国交省有識者会議報告書 ～環境保全に関する検討～の概要と それについての静岡市の見解等(案)

静岡市

令和6年2月16日

1-1 国有識者会議報告書(2023.12月)についての静岡市の見解(2023.12月時点)

2-2 「トンネル掘削に伴う地下水位変化による沢及び周辺の生物への影響と対策」の直感的理解

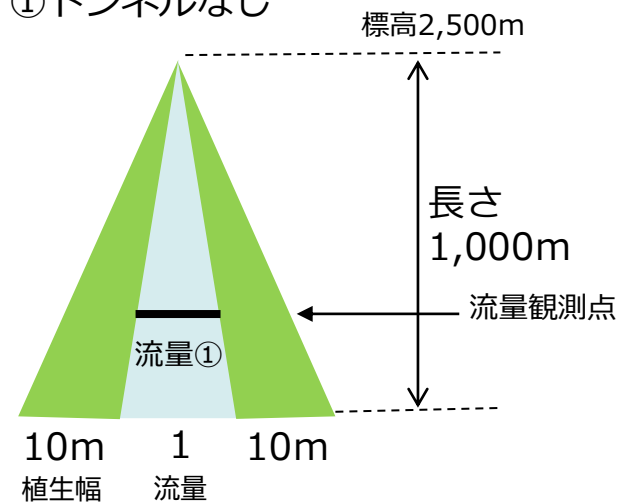
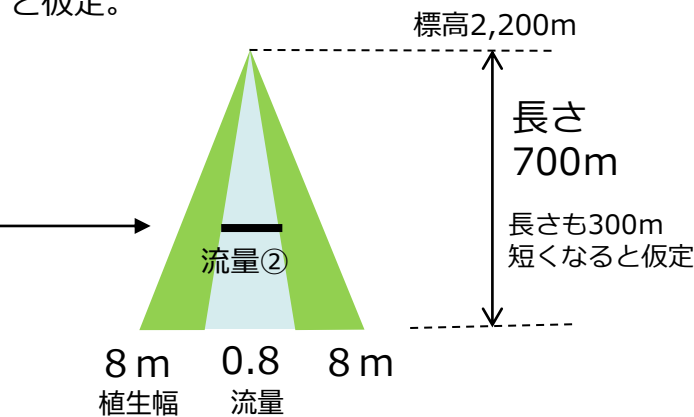
(課題①)

雨の多い年となった2026年8月に流量②を観測していて、それが「過去最低流量」を下回らなかったとしたが、雨が少なかった2027年8月には、流量②が「過去最低流量」を下回ってしまったということが起こりうる。

(課題②)

流量変化による水生生物への影響だけではなく、植生への影響も考慮が必要。

図 3.31 蛇抜沢周辺の全水頭分布と地下水流動方向の変化 (定常解析)

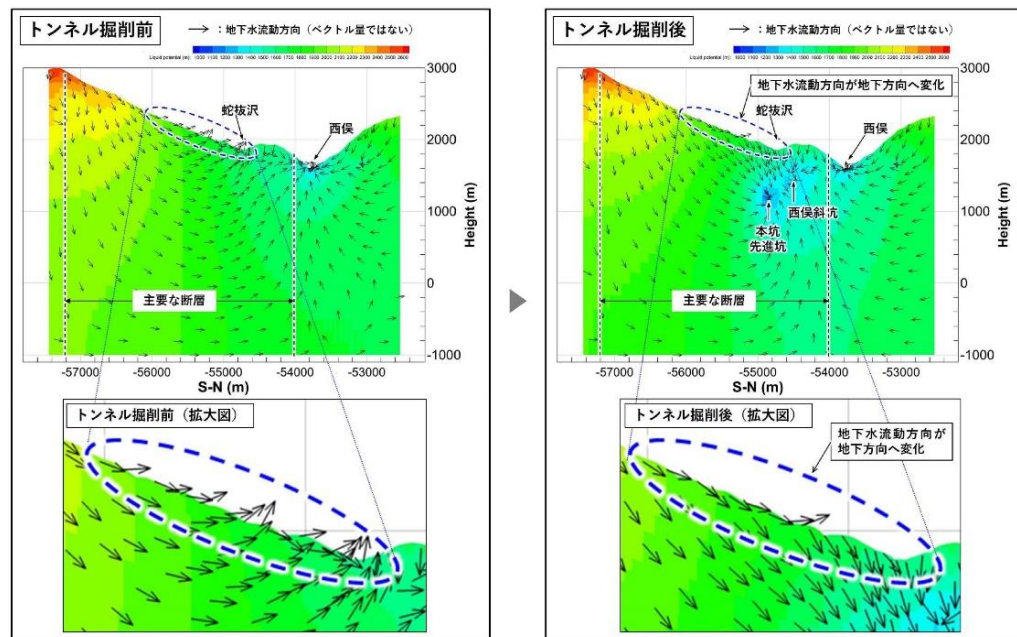
⇒静岡市(注):沢だけではなく、局所的な湧水点にも影響する。

という表現は適切でない。(静岡市の見解)

図 12 想定される地質や地下水の帯水状況 (稜線部)

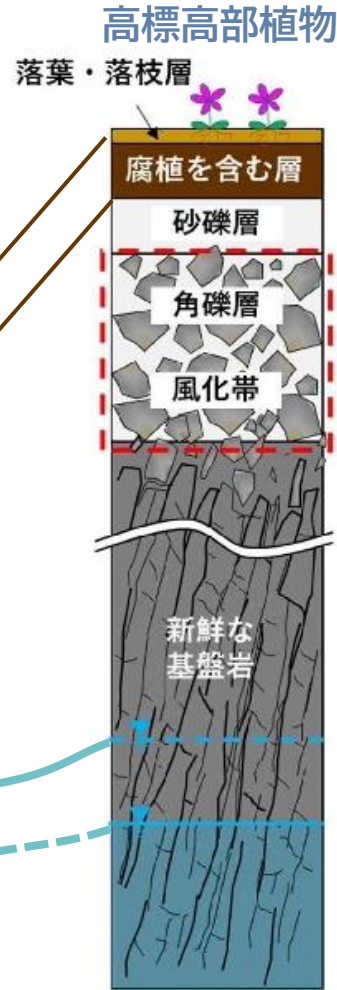
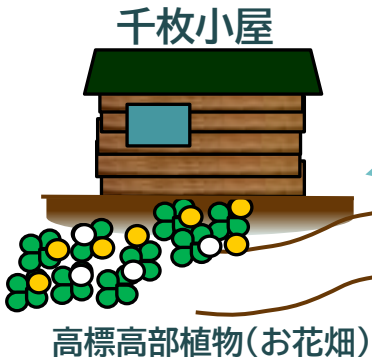
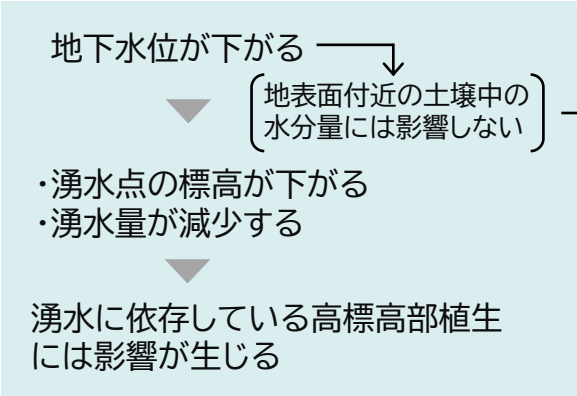
⇒「高標高部の植生への水分の主な供給経路は、地下深部の地下水ではないと考えられ、トンネル掘削に伴う地下深部の地下水位変化によって、高標高部の植生には影響は及ばないと考えられる(報告書P10)」

この2つに関係はほとんどない。
⇒地下水位が低下しても高標高部植生には影響が出ない。

3-6 JR東海モデルとGETFLOWSモデルの地下水位位置の違い

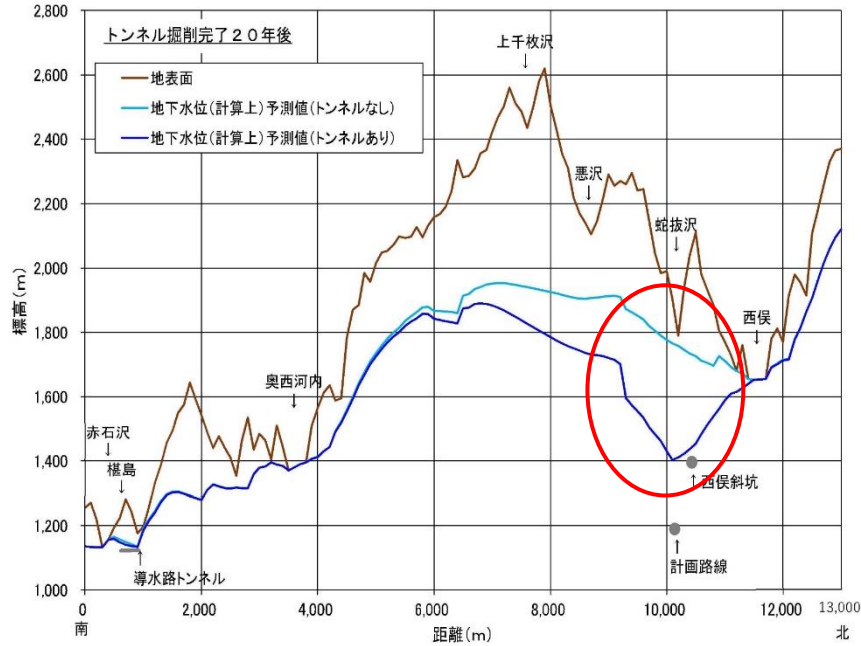
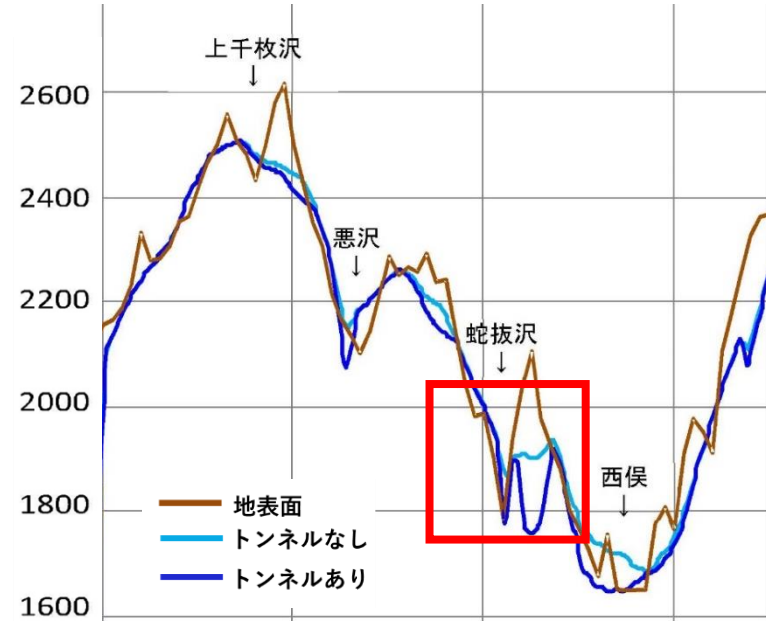
- ・JR東海の計算結果では、地下水位は山体内の標高の低い部分に形成される。
よって、降雨がないときは、地下水位より上の高標高部の沢(たとえば蛇抜沢)は地下水は流入しないと計算される。
しかし、定常解析では、常に降雨量があるという条件を与えるため、沢の流量は一定量が維持された計算結果となる。(注)定常解析についてはP27参照
- ・GETFLOWSでは高標高部にも地下水位が形成されており、ある程度、実現象を再現していると考えられる。

- ⇒・JR東海モデルは、地下水位の形成が再現されていないため、沢の流量、とりわけその日々の変化を推定するモデルとしては使えない。河川の平均流量については、パラメータをうまく設定することによって、一定の再現性がある。(P22参照)
- ・沢の流量予測としてはGETFLOWSを用いるべき。

図 3.40 蛇抜沢の流量変化 (非定常解析)

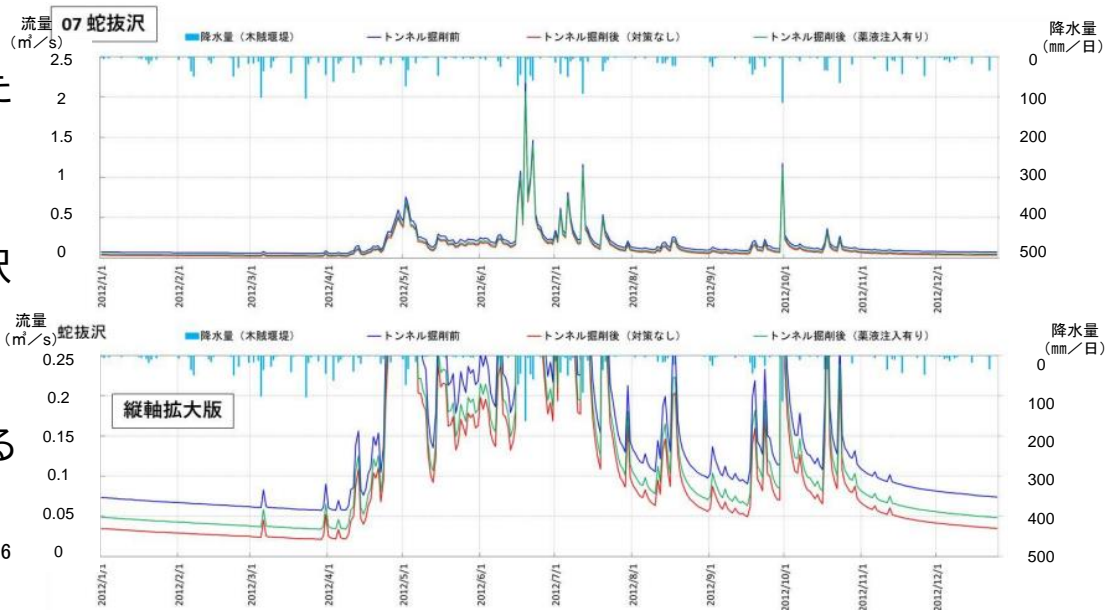
静岡市(注)

トンネル掘削後は、沢の最高標高点が下がる
+ 流量が減少する。

影響の予測・分析・評価、保全措置、モニタリング等の共通の考え方(順応的管理) 国土交通省 別添資料1

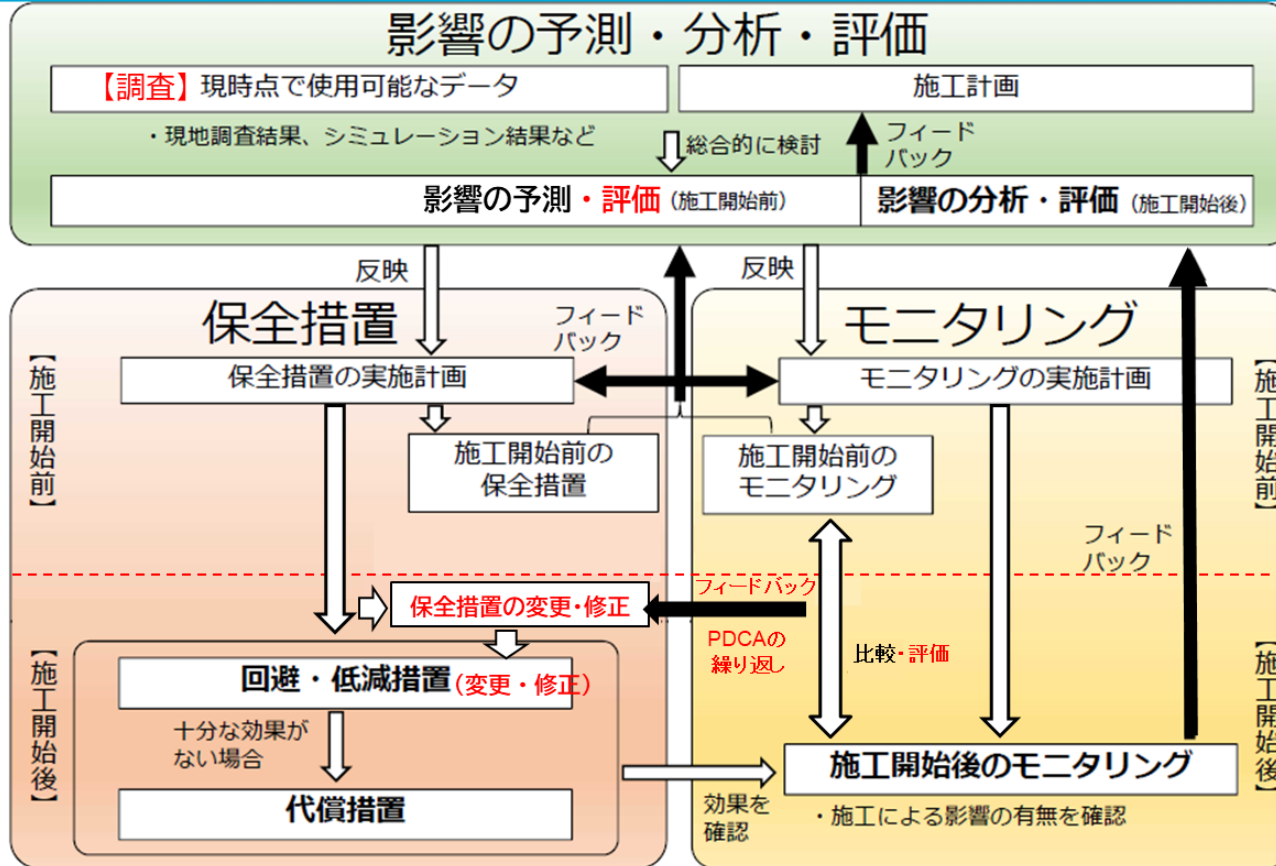
①国土交通省の考え方では、『施行開始前のモニタリング』と『施行開始後のモニタリング』の『比較』の結果、施行開始前の「保全措置の実施計画」で想定していた状況とは異なるより厳しい状況(影響が事前想定より大きい)が発生した時に、「保全措置の実施計画」を見直すことが示されていない。

②「施行前のモニタリングと施行後のモニタリング」の比較・評価により、あらかじめ決めていた「保全措置の変更・修正」のPDCAを繰り返すことが重要である。
